## 改善箇所説明図

### 保安基準不適合箇所

速度計指針裏側拡大図

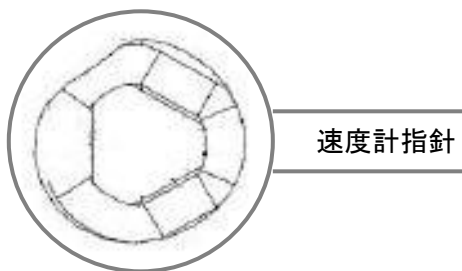
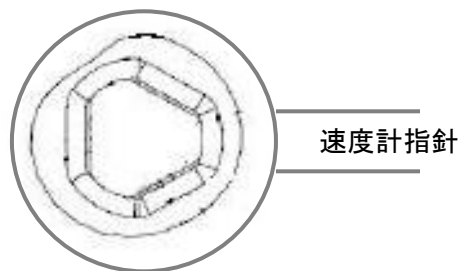
指針保持部の肉厚を増やし、強度を向上。

速度計の指針保持部の強度が不足しているものがあるため、使用過程において指針が保持できなくなり、速度が正しく指示されないおそれがある。

全車両、計器パネルを対策品に交換する。
